产品更改通知单	更改前产品型号	更改后产品型号	工序	版本	页数	制订时间
	SD3228N	SD3228N	产品更改	V1	1/1	2022-5-8

线路板的正面

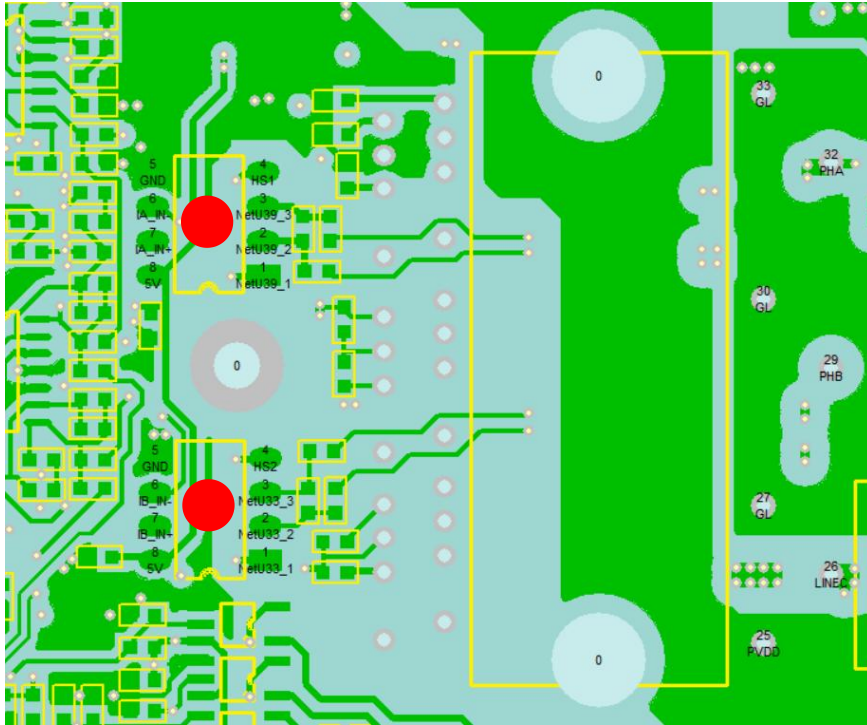
NSI 1200 芯片暂时无法在 SD3228N 上面使用；

- 将上图带红点的元件（NSI 1200）改为 AMC1200；

拆下来芯片要清理管脚，保证芯片还可以再次使用，然后入库；

仅限目前正在调试的、有需要更改的驱动器板；
